Protokoll
Digitaler Workshop C | Qualifizierung ursprünglicher Mauerpark

08.06.2021, 18:00-21:00 Uhr
Zoom-Videokonferenz, Anmeldung zur Veranstaltung über die Webseite der Grün Berlin Stiftung

Der Workshop C hatte zum Ziel, über den aktuellen Analysestand und die Gestaltungsansätze zu den o.g. Teilbereichen am Falkplatz und seiner Umgebung zu informieren und in den weiterführenden Diskurs mit den Anwohner*innen, Nutzer*innen und weiteren Akteur*innen zu treten. Dabei wurden Meinungen, Hinweise und Anregungen zum bisherigen Planungsstand zusammengetragen.

Ergebnisse Falkplatz und Umgebung - Allgemein – Arbeitsgruppe A: Martin Seebauer

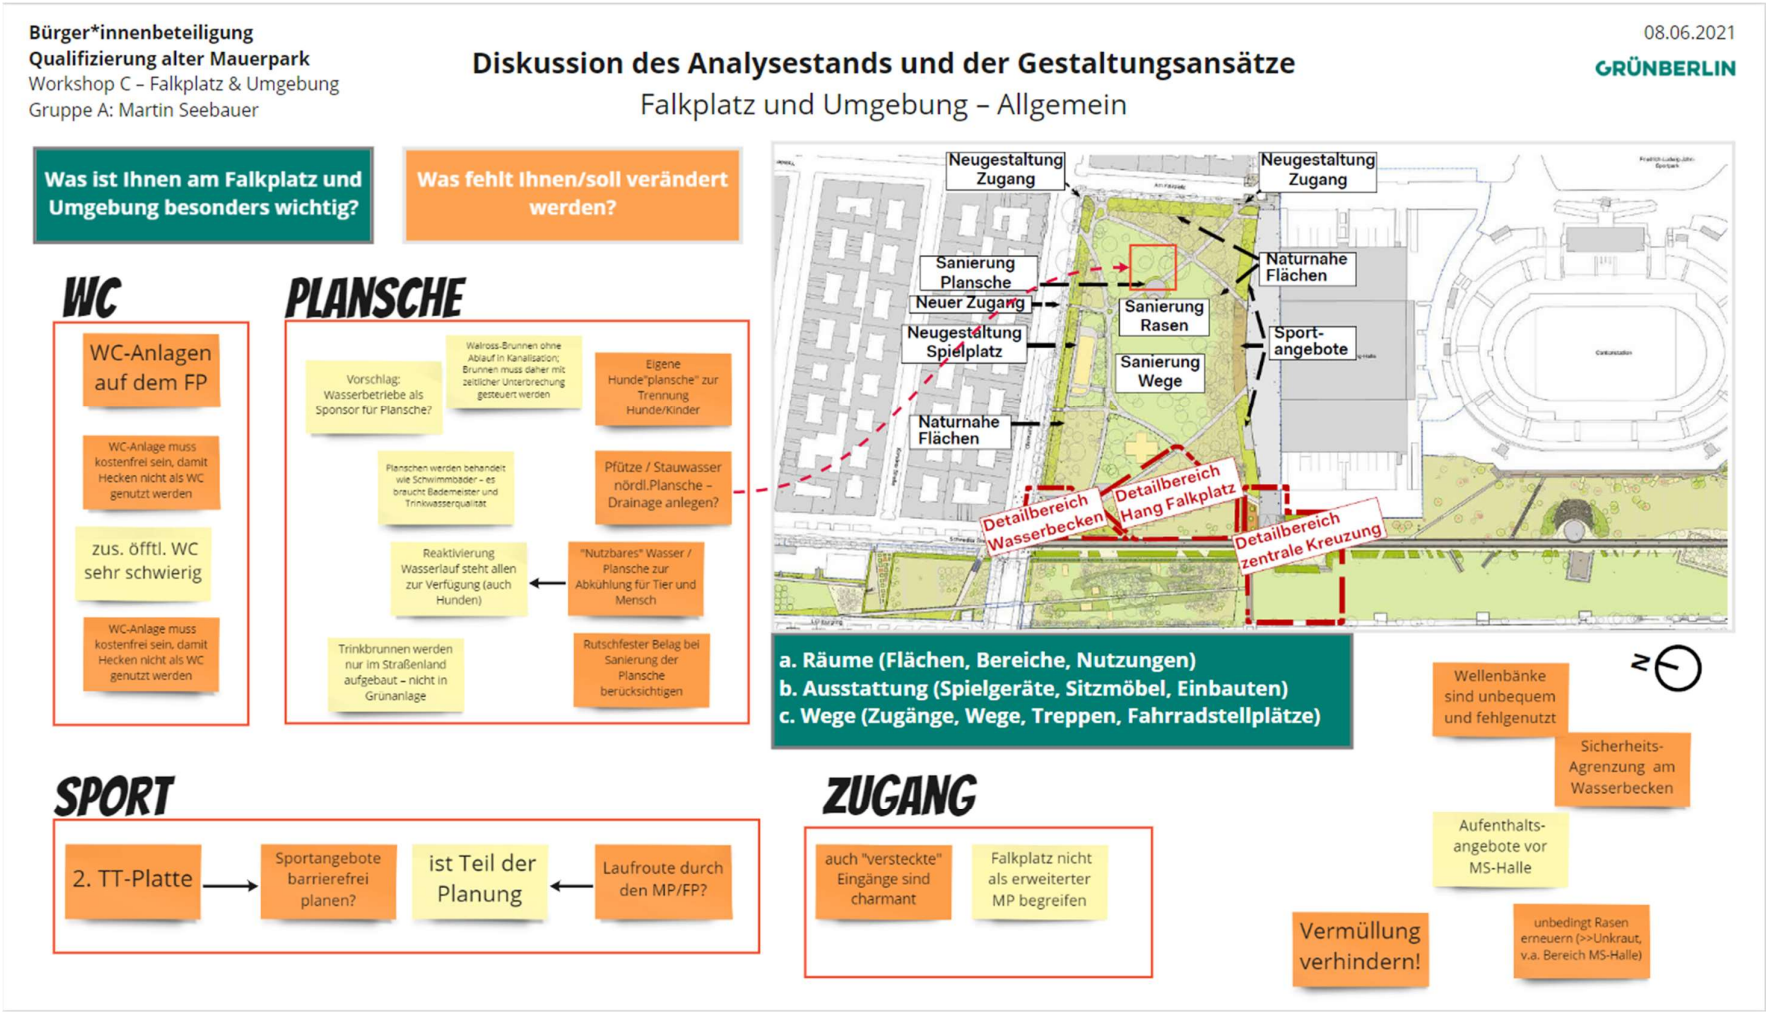
- Die Trampelpfade sollten ausgebaut werden; ein Teil sollte davon barrierefrei sein.
- Zum Schutz der Flora und Fauna sollten die bislang ungenutzten Bereiche – wie z.B. nördlich und südlich des Spielplatzes – auch in Zukunft nicht zu intensiv genutzt werden.

- Der ruhige, geschützte Charakter des Falkplatzes sollte erhalten werden; in diesem Zusammenhang sollten nicht zu viele (neue) Eingänge geschaffen werden.

- Am Bereich der Kreuzung am Falkplatz / Gleimstraße sollte der informelle Treffpunkt für Trinker*innen berücksichtigt und erhalten werden. Mit einem neuen Zugang an dieser Stelle könnte es zu einer Verdrängung der Nutzer*innengruppe führen.

- Eine wichtige zu berücksichtigende Nutzer*innengruppe sind die Hunde(besitzer*innen). Es sollte ein weiterer Hundeauslauf auf dem Falkplatz geschaffen werden; z.B. östlich des Hangs (ebenerdig, schattig, geschützt) oder im schattigen Bereich zwischen Walross-Brunnen und der Straße „Am Falkplatz“

- Der Fußweg entlang der Gleimstraße sollte attraktiver gestaltet werden.
- Eine kostenfrei nutzbare WC-Anlage im Bereich des Falkplatzes ist aus Sicht der Teilnehmer*innen erforderlich und würde zum Schutz der Hecken beitragen.

Ergebnisse Falkplatz und Umgebung – Tops- und Gaudystraße – Arbeitsgruppe A: Martin Seebauer

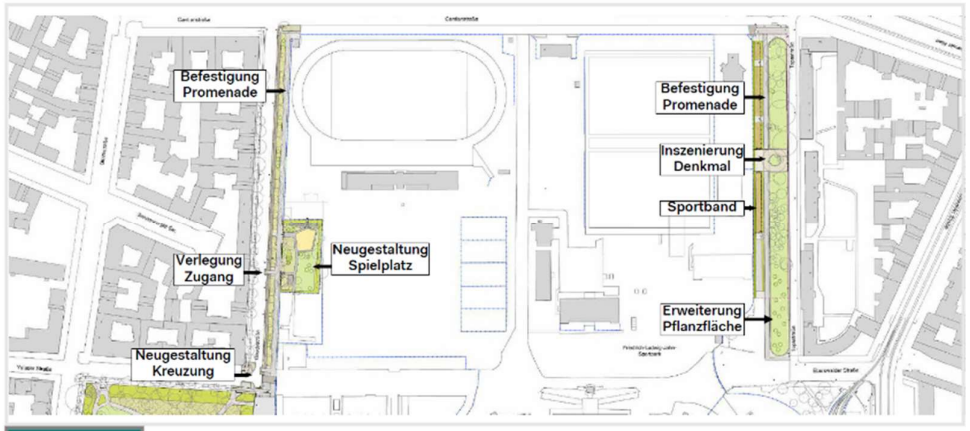
Initiativen einbinden

Aufwertung Spielplatz

Trennung Fußgänger / Radverkehr in Gaudystr.

Intelligente Lösung bei Neugestaltung Kreuzung – Hauptanlieferung MSH

Pflaster und Laternen erhalten

Promenade wird asphaltiert?

Radfahrer / Fußgänger auf eigenen Straßenseiten

außerer Streifen (schmal); für Fuß- und Radfahrer freigegeben

nicht 2 Parallelwege, sondern Platz für Wildblumenwiese o.ä.

lieber Tenne als Asphalt

Pappeln werden nicht gefällt

Ergebnisse Falkplatz und Umgebung – Allgemein – Arbeitsgruppe B: Susanne Walz

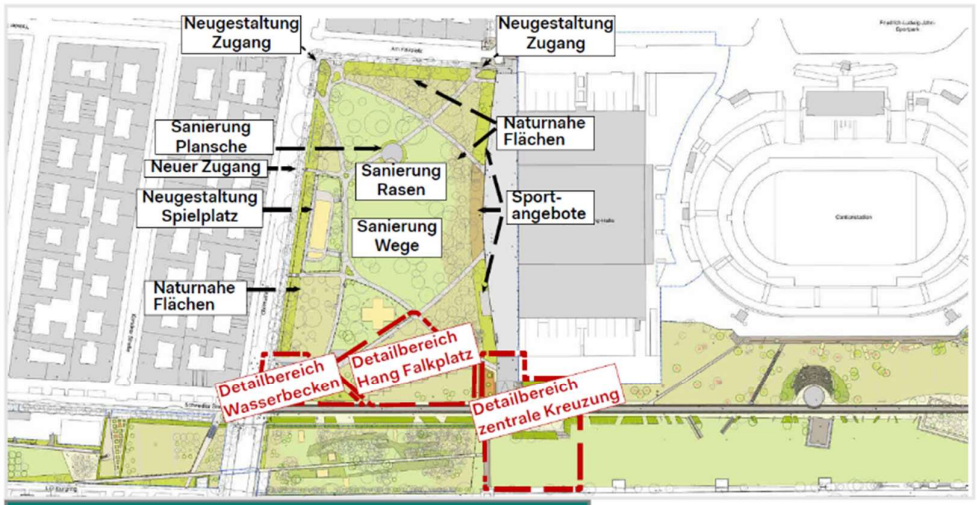
- Ost-West-Verbindung + Regebogenspielplatz
- kein gerader Weg = Entschleunigung
- Beibelassen der aktuellen Ost-West-Verbindung
- Schilfbereich schützen
- Zäune zum Schutz der Vögel vor Hunden
- Zaun in Form einer Hecke/Totholz
- Schnittholz/Totholz auch als Lebensraum
- Überbewertung von Sichtachsen

- Argument der Toilettennutzung
- WC
- ökologische Bedeutung von Hecken (Boden, Luft)
- Schutz der Vogelarten in den Hecken
- soziale Bedeutung von Naturvielfalt

Anlage 8
Ergebnisse Falkplatz und Umgebung – Tops- und Gaudystraße – Arbeitsgruppe B: Susanne Walz

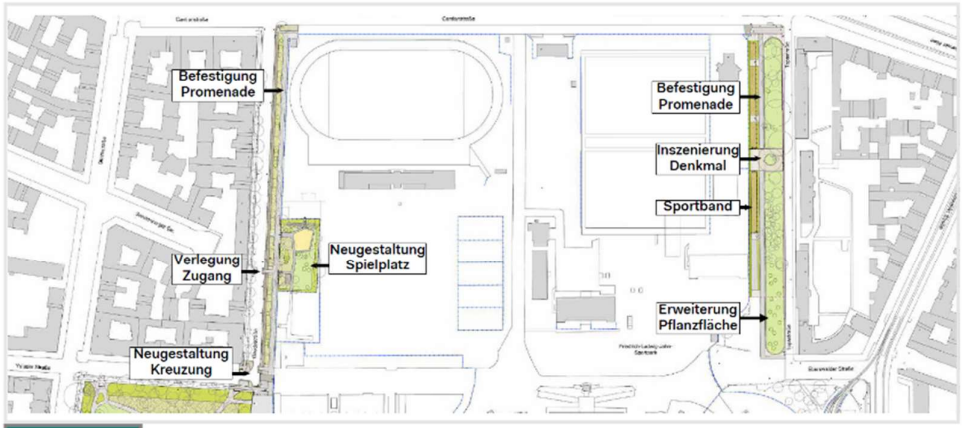
tägliche Nutzung
gemeinsame Nutzung der Wege durch Fußgänger + Radfahrer
keine Befestigung des Weges
weitere Versiegelung unpassend (Hitzeentwicklung)
gute Begehbahrkeit
Teilung des Weges funktioniert gut = wichtig
Radweg in beide Richtungen möglich?
Versickerungsflächen und Begrünung angebrachter (->)SP)

Planungen positiv

Anlage 9
Ergebnisse Falkplatz und Umgebung – Allgemein – Arbeitsgruppe C: Beate Voskamp

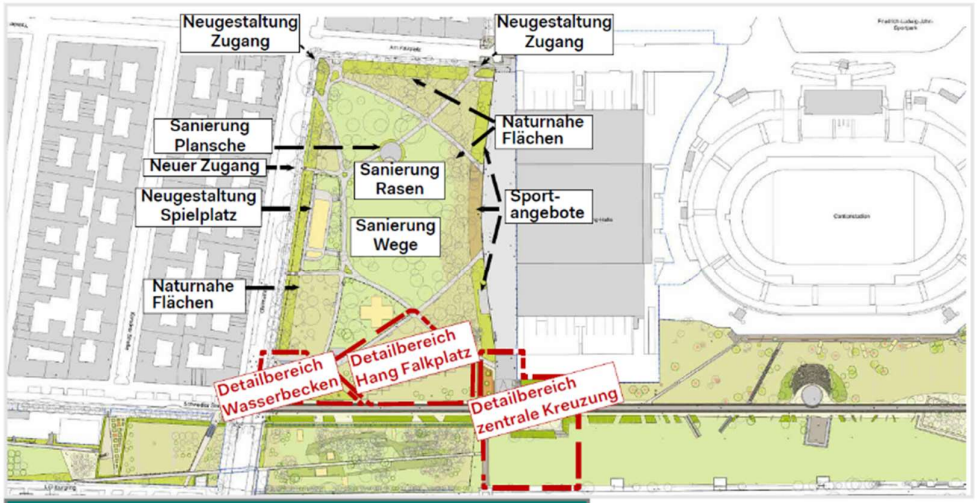
- Erhalt der Rasenfläche
- Erhalt des ruhigen, geschützten Charakters
- Rasenfläche als Ort des Verweilens
- nicht zu viele (neue) Eingänge / Öffnungen (u.a. zum Falkplatz)
- ungenutzten Bereiche nicht zu intensiv bespielen (insb. nördlich und südlich des Spielplatzes)
- Ausbau der Trampelpfade
- Berücksichtigung Flora & Fauna
- Berücksichtigung der Hunde(besitzer*innen)
- Erhalt des Ortes für Trinkerszene (Kreuzung am Falkplatz / Gleimstr.)

- attraktive Fußwegegestaltung entlang der Gleimstr.
- zusätzlicher Hundeauslauf östl. d. Hangs am Falkplatz (geschützt, nicht abschüssig)
- öffentliches WC
- besserer Pflegezustand der Wiesenbereiche

Anlage 12
Ergebnisse Falkplatz und Umgebung – Tops- und Gaudystraße – Arbeitsgruppe C: Beate Voskamp

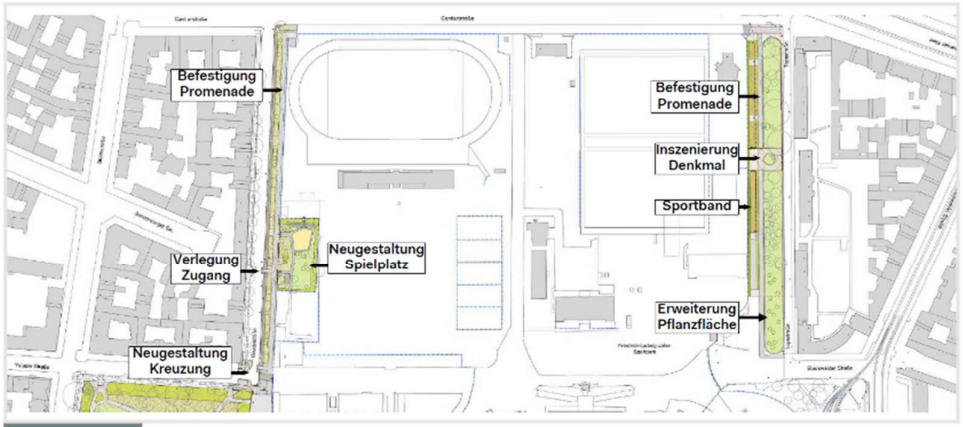
3spurige Fahrrad/Lauf-Fußgängerstrecke an der Gaudystraße. Vielleicht ein Barfußpfad?

ehrenamtlicher Bürger*inne einbinden (Bepflanzung von Baumscheiben)

Jogger*innen-freundlicher Bodenbelag/Wege

fahrradfreundlicher Ausbau der Straßen

Wassergebundene Wegedecke erhalten statt Pflastersteine

3-spurige Fahrrad/Lauf-Fußgängerstrecke an der Gaudystraße / Barfußpfad

fehlende Übergänge von angrenzenden Hauseingängen zur Promenade

Flächen nicht als Sportflächen nutzen neben JSP (alternativ: Hundeauslauf)

ggf. Etablierung Hundeplatz als Ausweichfläche
